BOLETIM TÉCNICO

BT.0004
07/08/95

Assunto: Alteração no Fundo Protetor/ Tampa Fixa

Modelo: BLL 22 MGD/ BLL 22 EDA

Fig.01

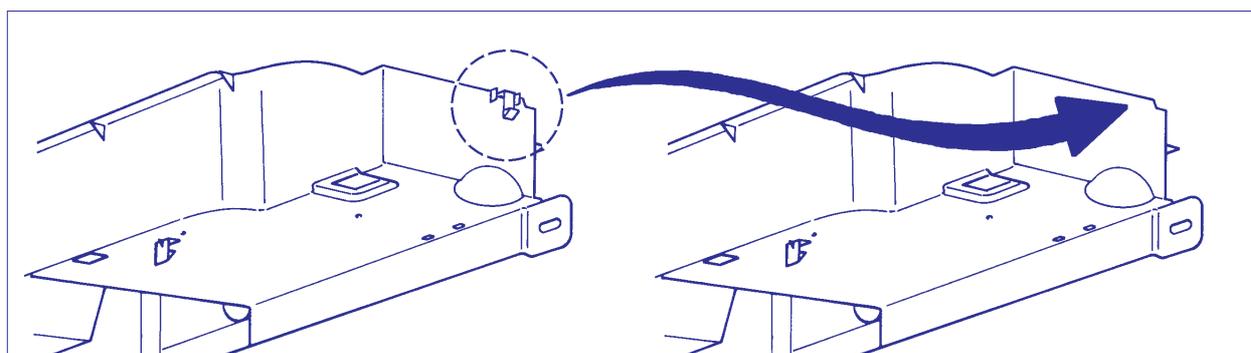
Informamos que as Travas Laterais de Fixação do Fundo Protetor na Tampa Fixa, dos modelos Clean e Clean Eletronic, foram eliminadas.

Conseqüentemente, os rasgos laterais na Tampa Fixa também foram eliminados.

O Fundo Protetor e a Tampa Fixa, não sofreram alteração nos códigos de peças, mas caso você necessite aplicar o Fundo Protetor (com as Travas) em uma Tampa Fixa (sem os rasgos laterais), basta quebrar as Travas e proceder a fixação nos demais pontos.
